RESOLUCIÓN de 27 de diciembre de 2023, de la Dirección General de Sostenibilidad, por la que se otorga la modificación no sustancial de la autorización ambiental integrada presentada por Complus Regeneración Ambiental, SL, de la Resolución concedida en fecha 21 de octubre de 2016.
(2024060118)

Resolución de la Dirección General de Sostenibilidad, por la que se formula valoración ambiental de la modificación del proyecto de industria dedicada a la elaboración de abono orgánico promovido por Complus Regeneración Ambiental, SL, en el término municipal de Valdetorres. Expte: IA23/0609.

Fig.2. Detalle de la ampliación solicitada

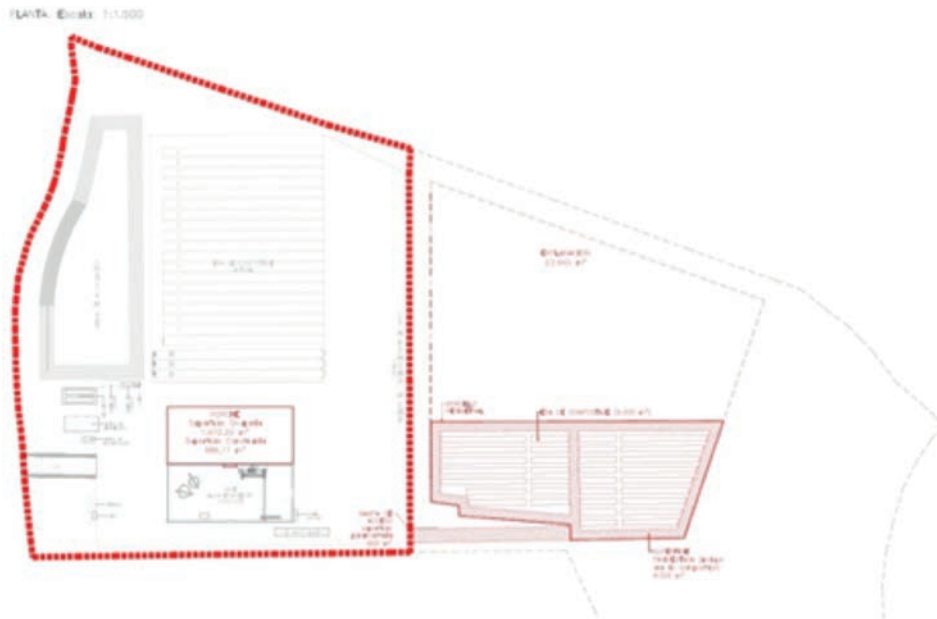
- La parcela tiene una buena capacidad de acogida para la ampliación, consistente en la ejecución de una nueva campa de compostaje como actuación principal y la ejecución de un porche adosado a la nave actual de una superficie construida de 986,11 m² (computa el 50% al tener dos de sus cuatro caras abiertas) que servirá para resguardar el compost de las inclemencias meteorológicas y asegurar un compost de mayor calidad.

- El nuevo porche de almacenamiento de compost de 1972,74 m², anexo a la nave existente. Su función es proteger el compost previo a la entrada en la nave de almacén y granulado y asegurar la calidad del producto terminado.

- La nueva era de compostaje tendrá una superficie total de 23.945 m². Esta actuación consistirá en realizar los movimientos de tierra necesarios hasta alcanzar la cota y pendiente de la explanada deseada realizando la compensación de tierras (volumen de desmonte igual al volumen de terraplén). Primeramente, se retirará la capa de tierra vegetal y será extendida en el resto de la parcela que no se modifique. Seguidamente se procederá a la nivelación del terreno, ejecutándose las zonas de relleno en capas de 30 centímetros. Los últimos 60 centímetros de espesor de la explanada serán estabilizados con cal. Una vez alcanzada la cota de la subbase se procederá al extendido, compactado con rulo vibrador y refinado de una capa de 25 centímetros de zahorra natural.

- Como último paso se procederá a ejecutar la solera de hormigón armado que impermeabilizará por completo la superficie donde se realizará el proceso de compostaje. La superficie total de solera será de 8.600 m² de los cuales 6.000 m² corresponderán a la propia era de compostaje, 2.000 m² corresponderán a un área perimetral a la era de compostaje y los 600 m² restantes a la rampa de acceso que conectará las instalaciones existentes con la nueva era. Toda el área pavimentada será delimitada por una línea perimetral de bordillo prefabricado de hormigón bicapa para evitar que los lixiviados se viertan en la zona que quedará nivelada sin pavimentar.

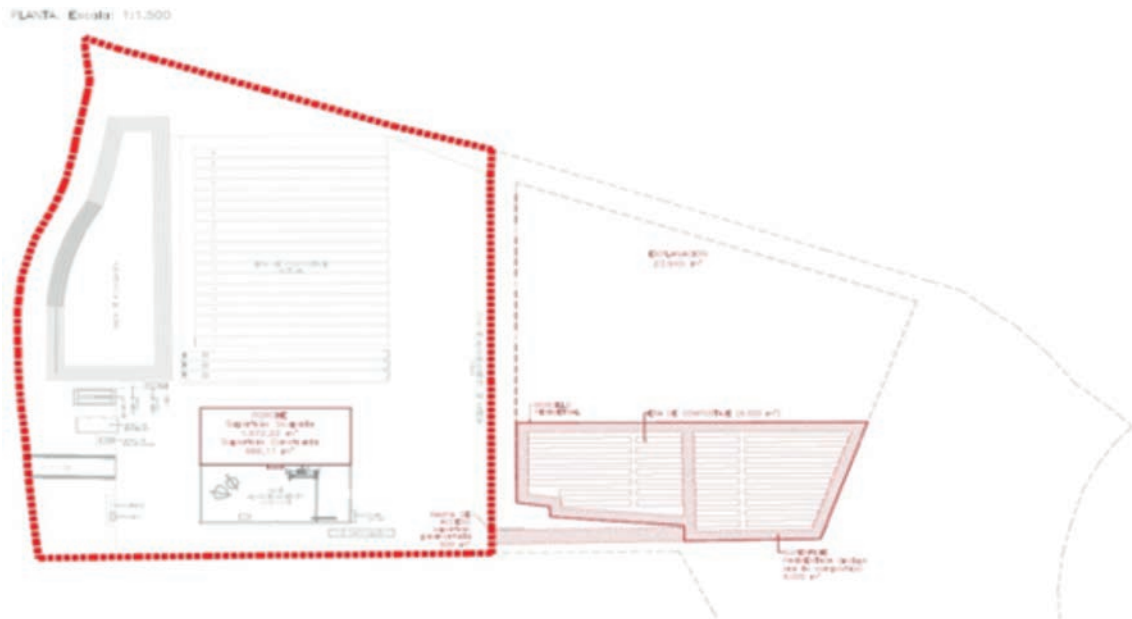
La parcela tiene una buena capacidad de acogida para la ampliación, consistente en la ejecución de una nueva campa de compostaje como actuación principal y la ejecución de un porche adosado a la nave actual de una superficie construida de 986,11 m² (computa el 50% al tener dos de sus cuatro caras abiertas) que servirá para resguardar el compost de las inclemencias meteorológicas y asegurar un compost de mayor calidad.

El nuevo porche de almacenamiento de compost de 1972,74 m², anexo a la nave existente. Su función es proteger el compost previo a la entrada en la nave de almacén y granulado y asegurar la calidad del producto terminado.

La nueva era de compostaje tendrá una superficie total de 23.945 m². Esta actuación consistirá en realizar los movimientos de tierra necesarios hasta alcanzar la cota y pendiente de la explanada deseada realizando la compensación de tierras (volumen de desmonte igual al volumen de terraplén). Primeramente, se retirará la capa de tierra vegetal y será extendida en el resto de la parcela que no se modifique. Seguidamente se procederá a la nivelación del terreno, ejecutándose las zonas de relleno en capas de 30 centímetros. Los últimos 60 centímetros de espesor de la explanada serán estabilizados con cal. Una vez alcanzada la cota de la subbase se procederá al extendido, compactado con rulo vibrador y refinado de una capa de 25 centímetros de zahorra natural.

Como último paso se procederá a ejecutar la solera de hormigón armado que impermeabilizará por completo la superficie donde se realizará el proceso de compostaje. La superficie total de solera será de 8.600 m² de los cuales 6.000 m² corresponderán a la propia era de compostaje, 2.000 m² corresponderán a un área perimetral a la era de compostaje y los 600 m² restantes a la rampa de acceso que conectará las instalaciones existentes con la nueva era. Toda el área pavimentada será delimitada por una línea perimetral de bordillo prefabricado de hormigón bicapa para evitar que los lixiviados se viertan en la zona que quedará nivelada sin pavimentar.
